## **ANEJO Nº36.- SEGURDIAD VIARIA**

INFORME DE LA AUDITORÍA DE SEGURIDAD VIARIA  
DEL PROYECTO COMPLEMENTARIO Nº 1 DE LA OBRA

“ACONDICIONAMIENTO DE LA CARRETERA N-II. TRAMO: TORDERA-MAÇANET  
DE LA SELVA. PROVINCIA DE GERONA”

CLAVE: 12-GI-3741

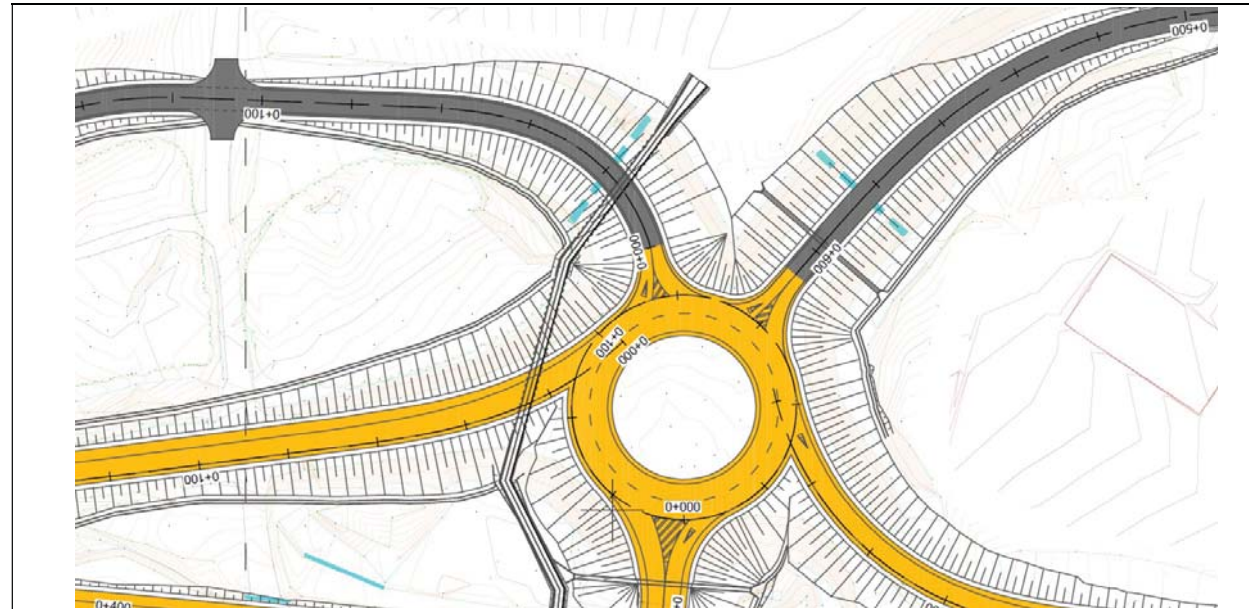
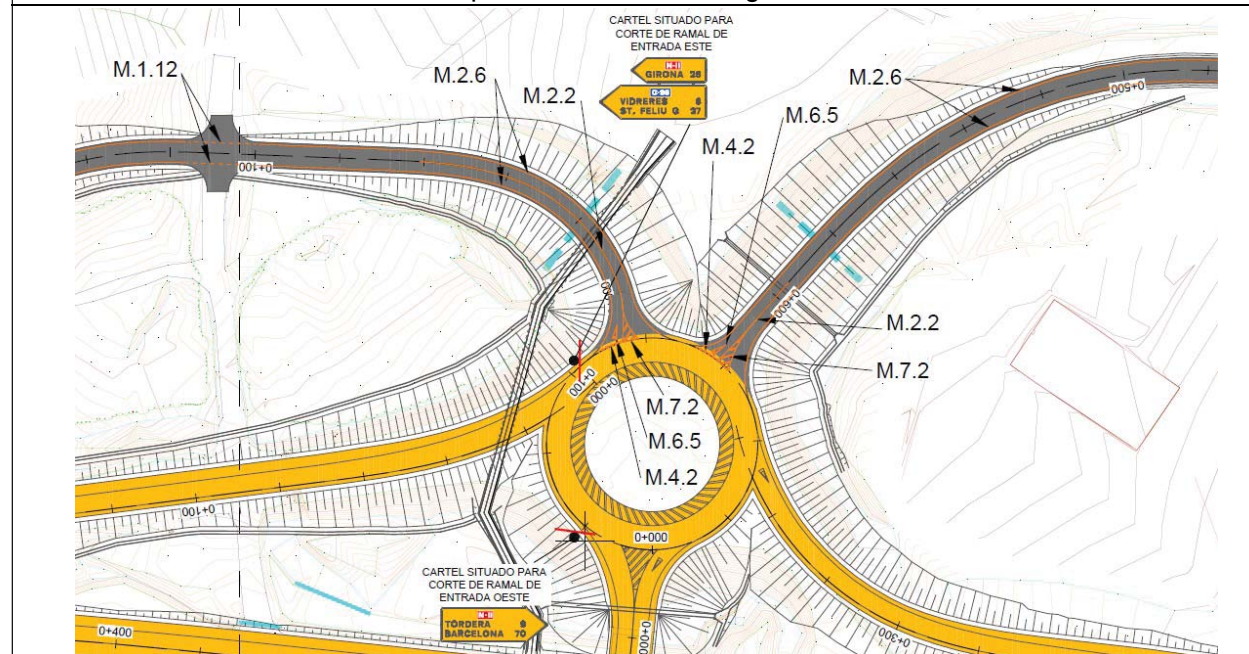
**Situación:** Todo el proyecto en las diferentes fases de obra.

Los planos de soluciones propuestas al tráfico de las diferentes fases de obra contemplan el pintado de la marca vial de obra pero no definen su tipología.

Se ha indicado sobre los planos el tipo concreto de marca vial.
